Informe Consolidado de Solicitud de Aclaraciones, Rectificaciones y/o Ampliaciones a la Declaración de Impacto Ambiental del Proyecto " Modificación Proyecto Inmobiliario Exequiel Fernández "

Nombre del Titular : Inmobiliaria Janequeo S.A.

El presente Informe Consolidado de Solicitud de Aclaraciones, Rectificaciones o Ampliaciones a la Declaración de Impacto Ambiental del proyecto "Modificación Proyecto Inmobiliario Exequiel Fernández", contiene las observaciones generadas en virtud de la revisión de la Adenda.

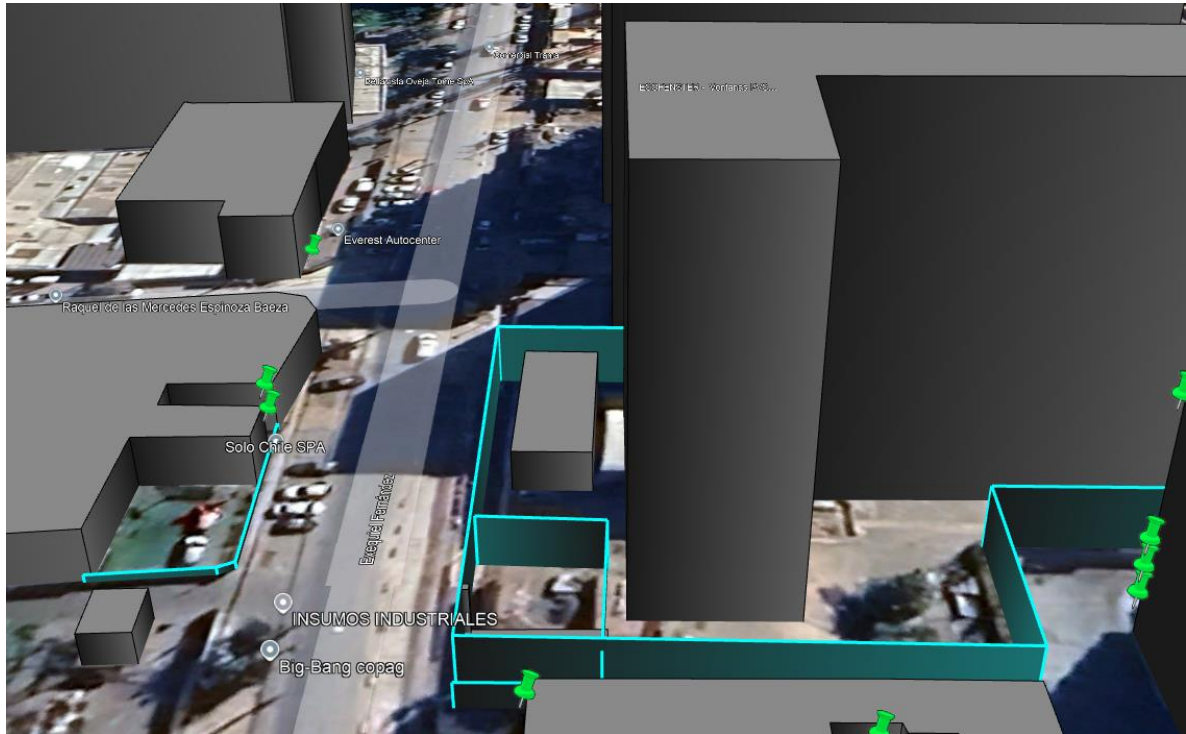
2.13.1. En el acápite 6.1 "Ruido" del anexo 3.5 "Estudio de Ruido y Vibraciones" de la Adenda, el Titular muestra en las figura 14 y 15 los mapas de ruido para el escenario 2 de la etapa de construcción y etapa de operación, respectivamente, en la cual se advierte que algunos puntos de evaluación se ubican en lugares en donde las isobaras que representan áreas de emisión de ruido no son las mayores en algunos receptores, lo que no cumpliría con ser el criterio de peor condición o condición más desfavorable para los receptores. Al respecto, para el escenario 2 "Sin Medidas de Control" se advierte que para el receptor R3 se alcanza un nivel de ruido de 72 dBA siendo que en el mismo lugar existiría una isobara de intervalo de 75 a 80 dBA. Del mismo modo, para la etapa de operación el punto de evaluación para el receptor R1 no se encuentra en el lugar más expuesto (más cercano) a las emisiones del proyecto, lo que debe

rectificarse los puntos de evaluación y los resultados obtenidos en estos receptores, para los mapas de sin medidas y con medidas de control de ruido.
